**DIRECTION GÉNÉRALE DE L'ÉVALUATION
ENVIRONNEMENTALE ET STRATÉGIQUE**

**Deuxième série de questions et commentaires
pour le projet de stabilisation de berges de la baie Saint-François
sur le territoire de la ville de Salaberry-de-Valleyfield
par la Ville de Salaberry-de-Valleyfield**

Dossier 3211-02-310

Le 16 août 2019

Annexe 1. Extraits des vidéos de mulettes, colonies de mulettes indigènes (Annexe H, addenda mai 2019).

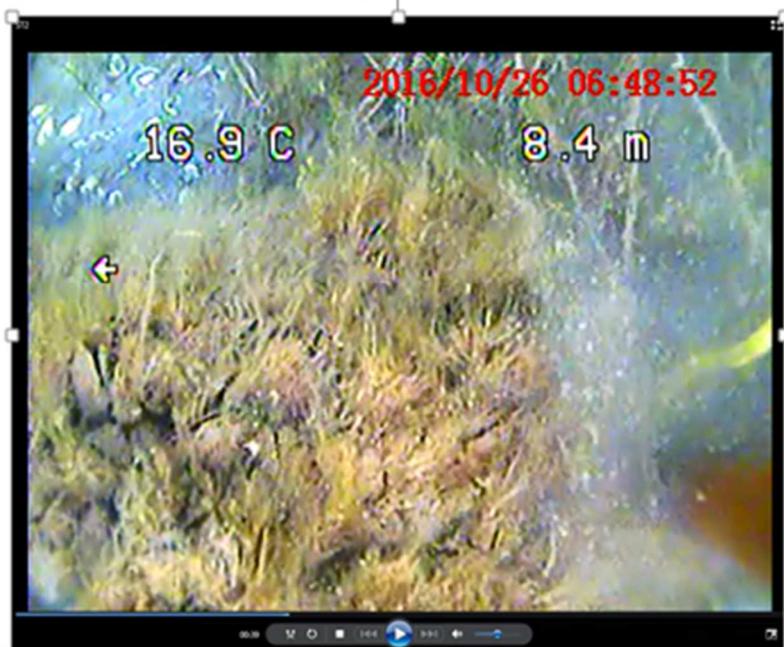
Aucun inventaire supplémentaire de mulettes ne sera réalisé par l'initiateur du projet. Après consultation des vidéos pour les stations 1 à 7 réalisées dans la semaine du 18 juin 2018 (Addenda mai 2019, annexe H), la présence de colonies de mulettes indigènes a été constatée (St 2, 3, 4 et 7) (annexe 1 de la présente). La baie Saint-François offre des habitats confirmés pour ce groupe d'espèces qui, visiblement, s'y maintiennent, malgré la présence de la moule zébrée. Le MELCC prend bonne note des engagements de l'initiateur, soit le programme de relocalisation avant les travaux et surveillance pendant les travaux.

L'initiateur du projet devra soumettre et faire approuver par le MFFP le programme de relocalisation des mulettes au moment du dépôt des demandes d'autorisation (article 22 de la LQE) pour les travaux dans les zones 1 à 5, identifiées à la carte 1 de l'annexe H (Addenda mai 2019). Il devra utiliser la référence de Mackie et coll., 2008.
